2021年9月14日

東京電力ホールディングス株式会社
柏崎刈羽原子力発電所

柏崎刈羽原子力発電所第1号機 荒浜側焼却設備スラッジ脱水機改造工事 運転性能試験における不具合事象の対策ならびに工事計画に関する対応方針について

荒浜側焼却設備スラッジ脱水機改造工事 廃スラッジ系系統図 (不具合発生箇所)

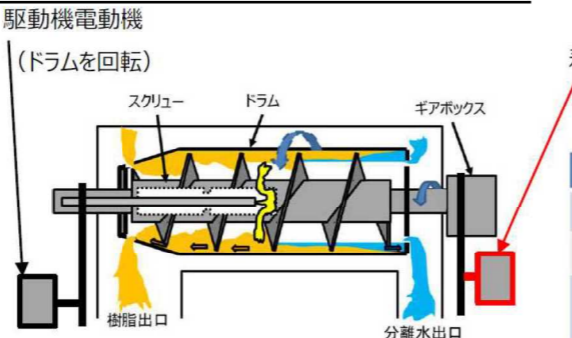
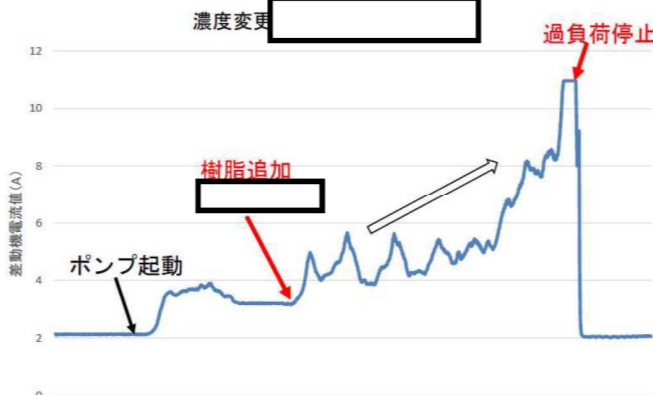
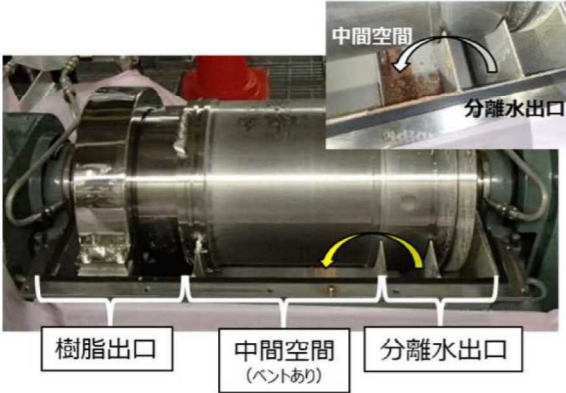
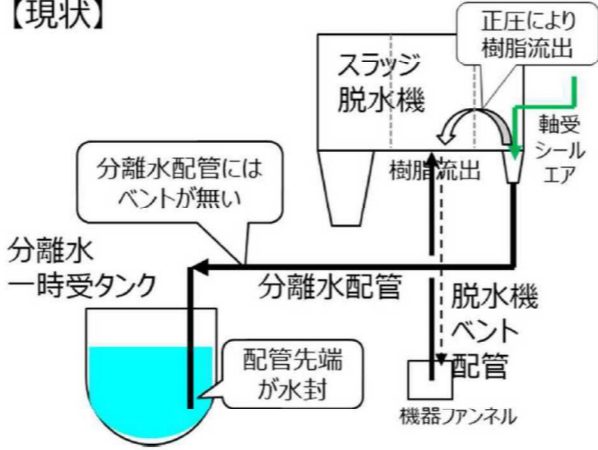
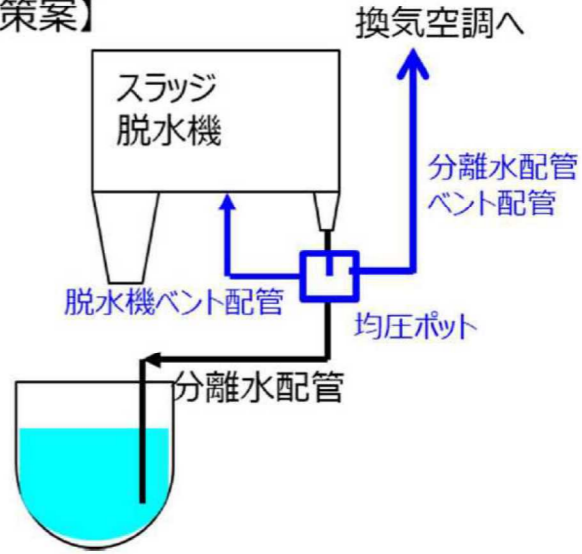
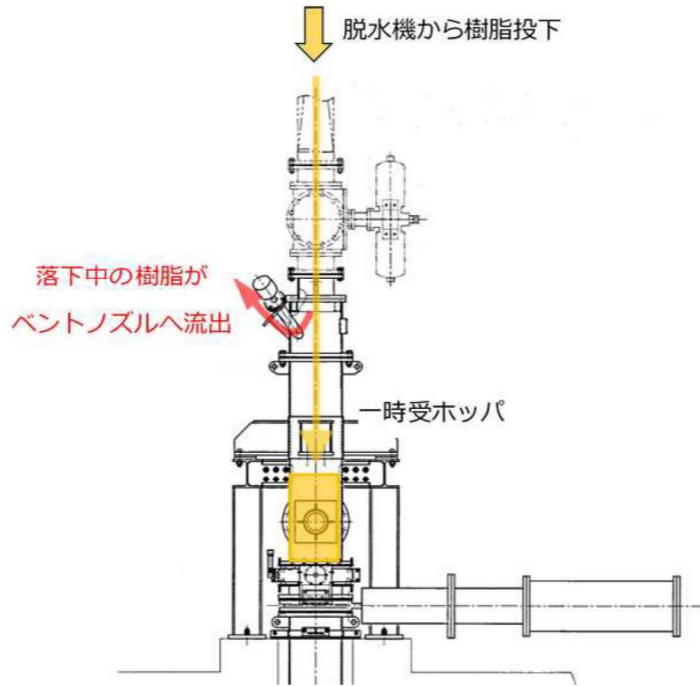
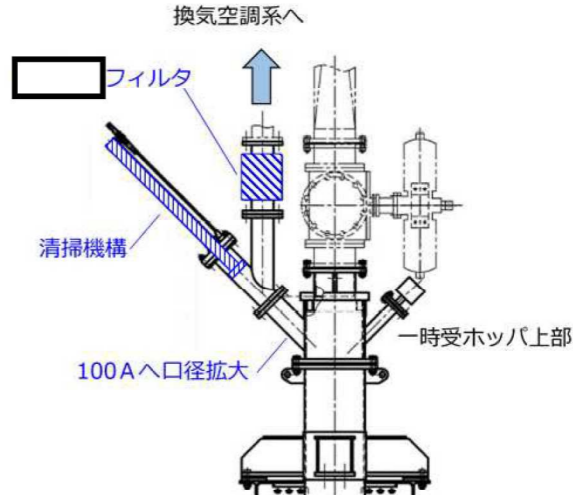
不具合発生状況	調査内容・原因	対策												
①	<p>試運転中に一時受ホッパレベルスイッチの誤検知による「スラッジ系閉塞」警報が発報</p>	<p>検証試験を実施した結果、ホッパレベルスイッチへの樹脂付着により誤検知が発生していること、また付着した樹脂を取り除くと検知状態から未検知状態に切替わることを確認した。</p> 	<p>レベルスイッチへの樹脂付着による誤検知を回避するため、「現状レベルスイッチへの傘追設」および「誤検知が発生しない検知方式スイッチへの変更」について対策検討・試験を実施した。</p> <p>試験の結果、「現状レベルスイッチへの傘追設」および「 スイッチ」では、誤検知の可能性があるため採用不可と判断し、誤検知が発生しなかった レベルスイッチ」に変更することとする。</p> 												
②	<p>試運転中に脱水機差動機の過負荷による「廃スラッジ供給脱水異常」警報が発報</p>	<p>差動機の原理から差動機の負荷変動要因を机上検討し、脱水機差動機の過負荷の原因の特定及び対策案の検証を目的として、メーカ試験機を用い差動機の挙動調査を実施した。</p> <p>調査の結果、差動機への負荷影響は「差速を大きくする⇒差動機電流値は小さくなる、樹脂濃度を濃くする⇒差動機電流値は大きくなる」こと、また試運転時の差速設定にて運転途中に樹脂濃度を高くした場合は過負荷停止したことから、脱水機差動機の過負荷の原因は、<u>運転途中に供給樹脂濃度が増加したこと</u>であり、この樹脂濃度変化（増加）を考慮した差速設定としなかったことによるものと考える。</p> <div style="display: flex; align-items: flex-start;"> <div style="flex: 1;"> <p>駆動機電動機 (ドラムを回転)</p>  <p>差動機電動機 (スクロウの回転調整)</p>

不具合発生状況	調査内容・原因	対策
<p>③ 過負荷停止発生後の全体点検にて、<u>脱水機中間空間内に樹脂の流入を確認</u></p> 	<p>メーカーとの調査及び机上確認を実施した結果、脱水機の運転中は軸受シールエアが脱水機内に常時入り込む設計であるが、分離水配管は接続先であるスラッジ分離水一時受タンク内に水封される形で布設されていたため、<u>分離水配管内の圧力が上昇したことで大気圧設計の脱水機中間空間へシールエアと共に分離水に含まれていた樹脂が流出したと考えられる。</u></p> <p>脱水機分離水配管およびベント配管については、他電力先行プラントの系統を参考に設計していたがメーカー推奨の系統構成と異なっており、先行プラントの系統構成を採用する際にメーカーへの確認が不足していたことが判明した。</p> <p>【現状】</p> 	<p>脱水機下流の分離水配管内の圧力に変化が生じないように、分離水配管途中に均圧ポットを追設し均圧ポットのベントを換気空調系へ接続する。またベント配管の接続先についても均圧ポットへ変更することにより系統外へ流出することがない系統構成へ変更することとする。</p> <p>【対策案】</p> 
<p>④ 一時受ホッパベントノズルに樹脂の閉塞を確認</p> 	<p>再現確認において、<u>ホッパの樹脂受入れにより発生するベントエアに投下中の樹脂が巻き込まれベントノズルに流入することを確認した。</u></p> <p>またノズルに滞積した樹脂が乾燥した場合はさらに配管下流側へ流入する可能性があることを確認した。</p> 	<p>ホッパベント配管内への樹脂流入を防止することは困難であることから系統外への流出を防止するため以下の対策を実施することとする。</p> <ul style="list-style-type: none"> ベントノズル付近に溜まった樹脂をホッパ内へ押し込む清掃機構を設置する。尚、清掃機構は脱水運転停止後に1回自動で動作するものとする。 ホッパベント配管清掃機構の下流側には <input type="checkbox"/> フィルタを設置し、換気空調系への樹脂流入を防止する。また、フィルタ設置に伴いノズル口径を50Aから100Aへ拡大する。

不具合発生状況	調査内容・原因	対策
⑤	<p>一時受ホッパからの排出時に粉末樹脂のホッパ内閉塞を確認</p>	<p>モックアップ試験機による確認を実施した結果、以下を確認した。</p> <div data-bbox="914 268 1855 359" style="border: 1px solid black; height: 43px; width: 317px;"></div> <ul style="list-style-type: none"> 形状が崩れずに排出されることから、<u>スライドダンパおよび伸縮継手に内径差(段差)があるため段差で止まり落下しないことを確認。</u> <div data-bbox="1142 457 1596 982"> </div> <ul style="list-style-type: none"> 形状が崩れずに排出されることから、ホッパ下流に設置されている<u>スラッジ供給機側の排気不良によりホッパの途中で止まる、またはゆっくりと落下する事象を確認。</u> <div data-bbox="1012 1136 1670 1822"> </div>	<p>排出性向上のためホッパ内の段差をなくすこととする。</p> <ul style="list-style-type: none"> スライドゲートの内径がホッパと同径 (φ305.5) の改良品に取替え。 伸縮継手の内筒径がホッパと同径 (φ305.5) の改良品に取替え。 <div data-bbox="2131 384 2555 961"> </div> <p>また、スラッジ供給機の排気不良に対しては供給機のレベルスイッチノズルを利用しベント配管を設置することとする。</p> <div data-bbox="2056 1087 2599 1833"> </div>

工事計画届出 (原管発官 27 第 146 号) ならびに一部補正届出 (原管発官 27 第 261 号) 内容	変更内容
<p>V-5-2-2 スラッジ一時受ホッパの耐震性についての計算書作成の基本方針</p>  <p>図 1.2-1 スラッジ一時受ホッパ形状</p> <p>2</p>	<p>V-5-2-2 スラッジ一時受ホッパの耐震性についての計算書作成の基本方針</p>  <p>図 1.2-1 スラッジ一時受ホッパ形状</p> <p>2</p>

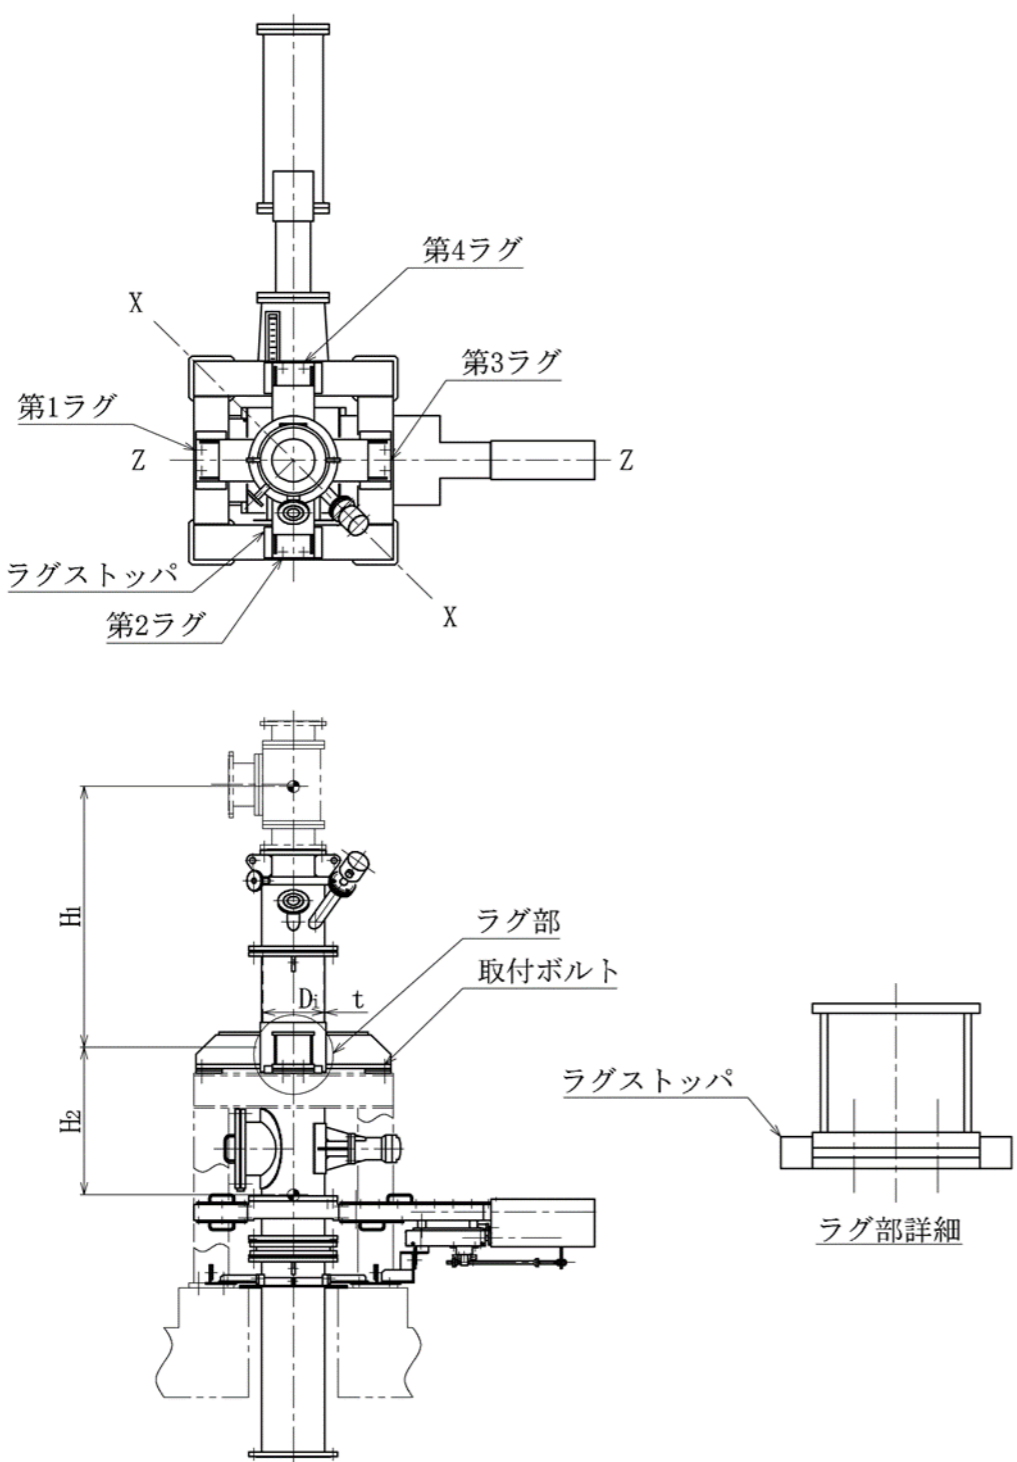
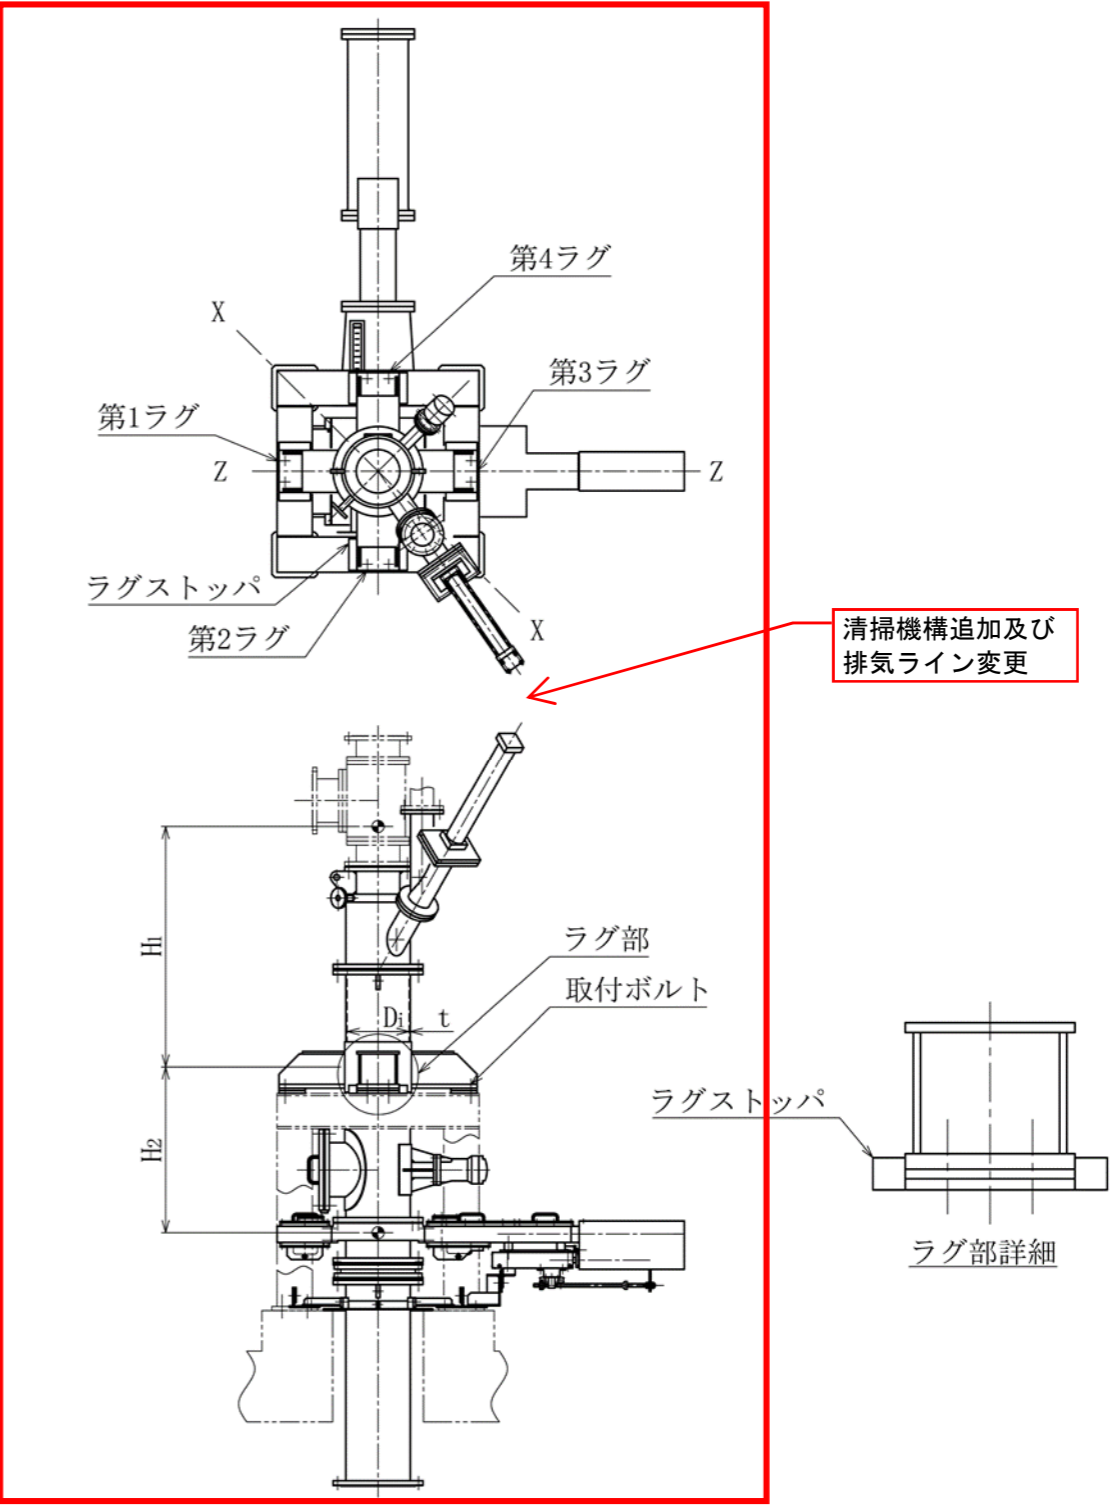
清掃機構追加及び排気ライン変更

V-5-5 スラッジ一時受ホップの耐震性についての計算書

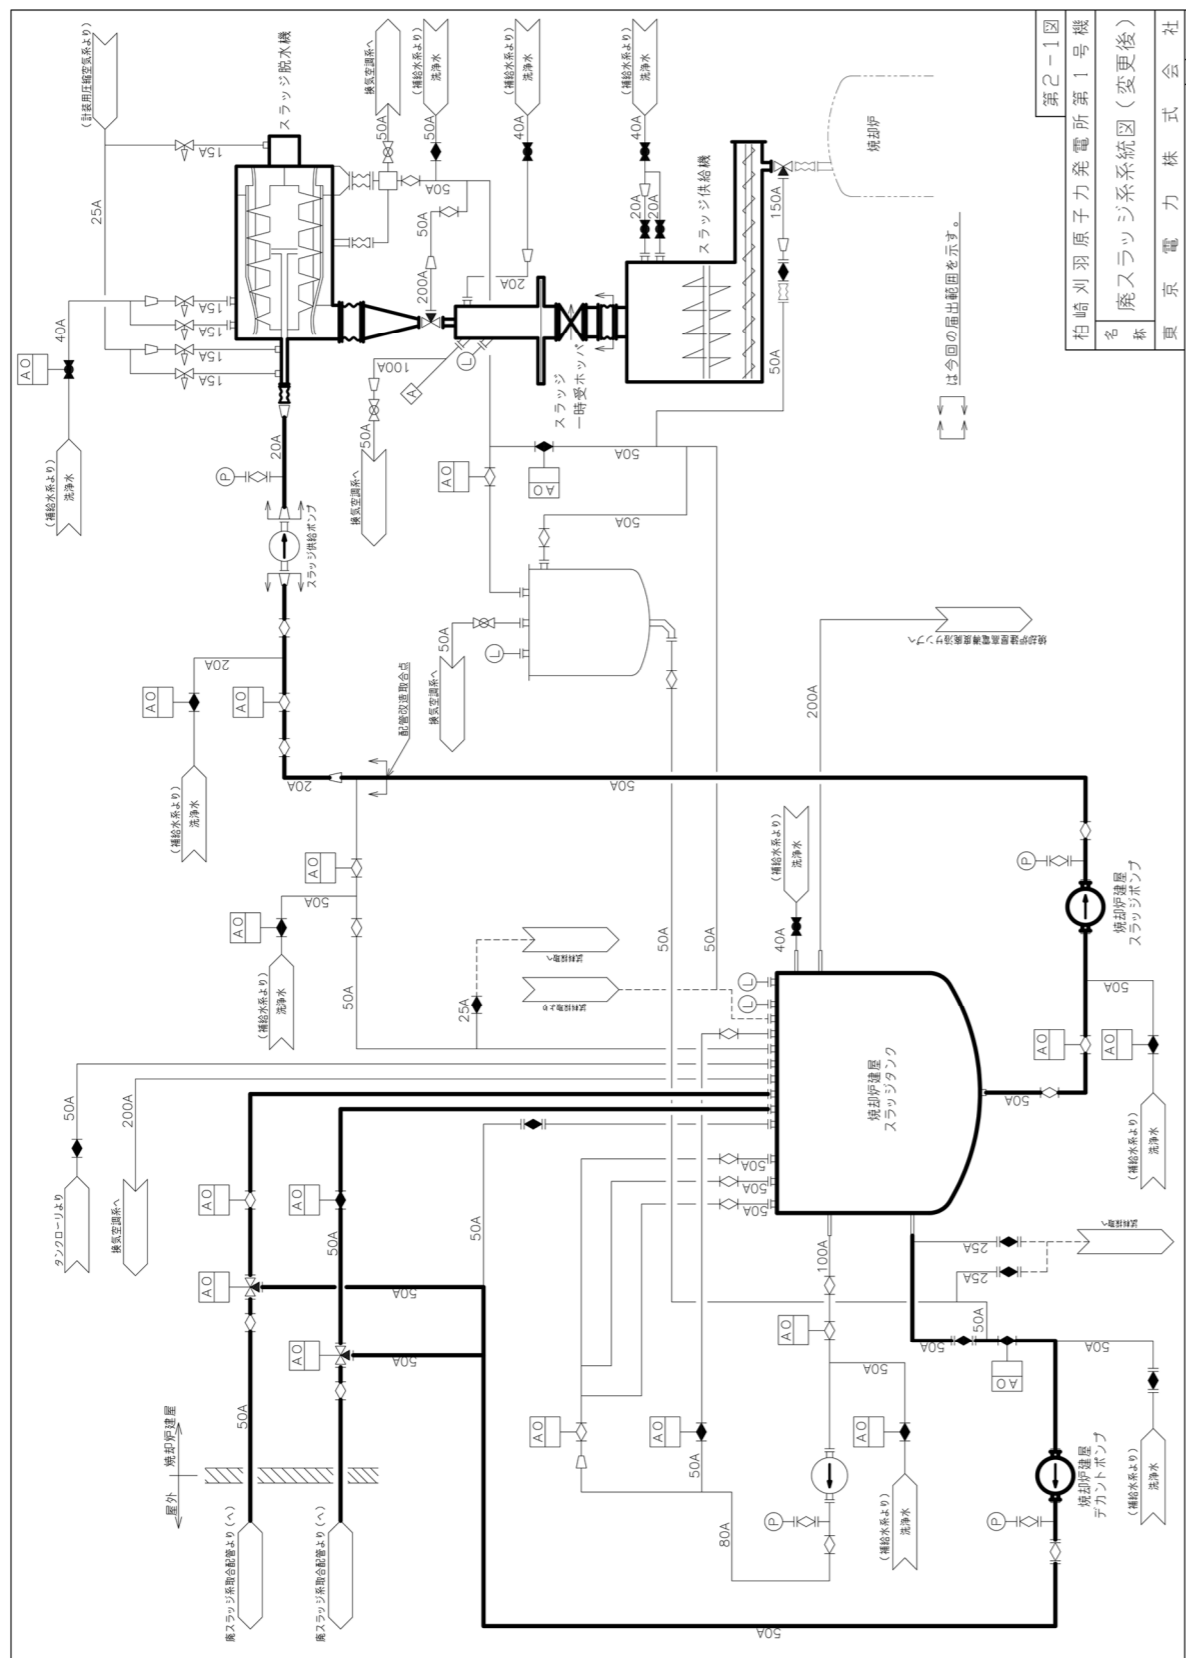
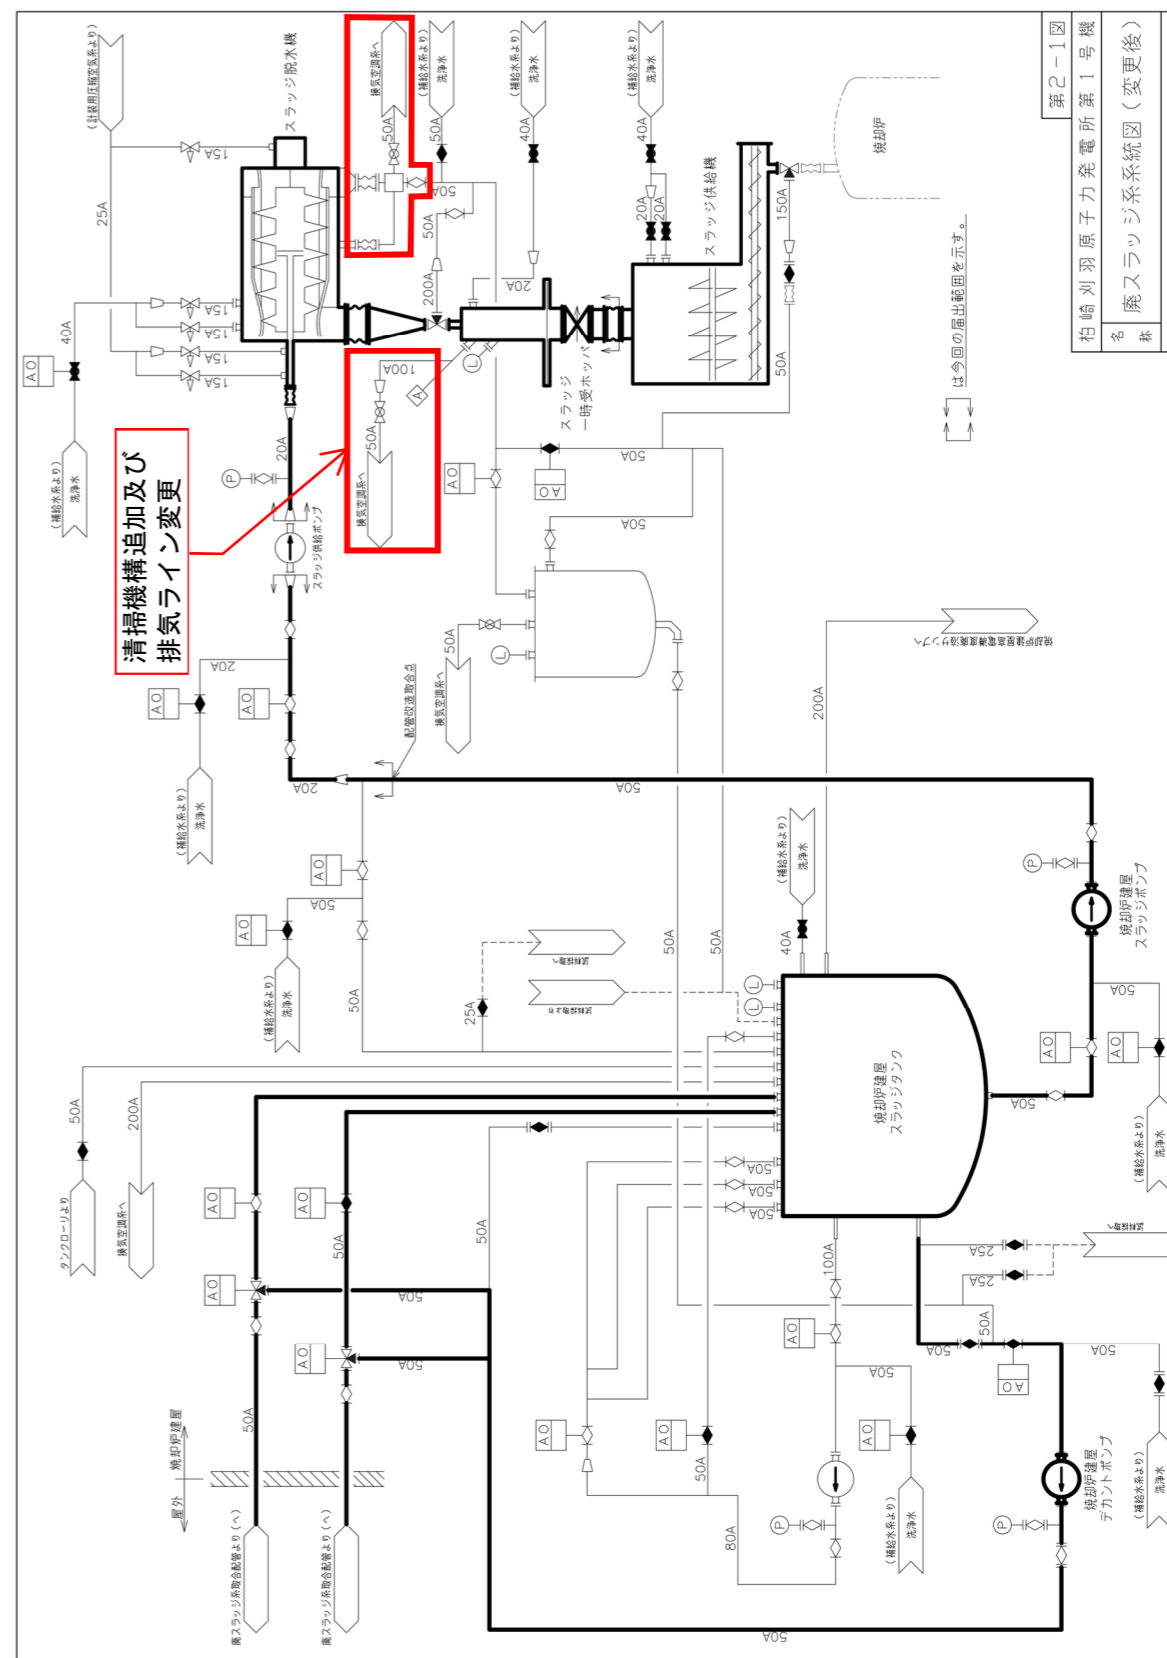
部材	材料	応力	算出応力	許容応力
胴	SUS304TP	一次一般膜 $\sigma_0 = 14$ 一次 $\sigma_1 = 15$ 組合せ $\sigma_s = 7$	$\sigma_0 = 14$ $\sigma_1 = 15$ $\sigma_s = 7$	$S_0 = 152$ $S_0 = 152$ $f_t = 225$
ラグ	SS400	引張 $\sigma_b = 8$	$\sigma_b = 8$	$f_b = 169$
取付ボルト	SS400	せん断 $\tau_b = 0$	$\tau_b = 0$	$f_{sb} = 130$

構造変更による変更

質量及び重心高さ変更による変更

※想定される最大質量にて計算
